## 7. Herintroductie van apparaten met een FQ816 frontend voor ontvangst SECAM DK en PAL I NICAM

## 9. Invoering nieuw SSP met EAROM protectie in FL1.10, FL2.16 en FL1.17

Het verschil tussen het oude en nieuwe SSP is het volgende (zie onderstaande figuur):

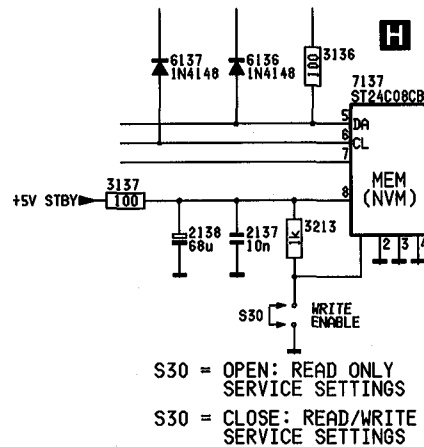
Tijdens productie is een nieuw SSP ingevoerd in de FL1.10, FL2.16 en FL1.17 apparaten. De EAROM protectie werkt alleen als pen 1 van IC7137 hoog is. Als dit punt d.m.v. de pennen van S30 op het SSP, laag gemaakt wordt is de protectie uitgeschakeld en kan in het beveiligde gebied opnieuw geschreven worden. Tijdens afregelingen in het service menu moeten deze twee pennen dus continue met elkaar verbonden zijn. De foutcodes worden alleen weergegeven wanneer de 'Service Mode' of de 'Service Default Mode' wordt ingeschakeld.

- Toegevoegd positie S30 pinstrip 3P (4822 265 31009)
- Toegevoegd positie 3213 1kΩ (4822 051 10102)
- Toegevoegd positie 4127 jumper (4822 051 10008)
- Verwijderd posities 4135 en 9228
- Gewijzigd positie 7137 in ST24C08CB1 (4822 209 32283)
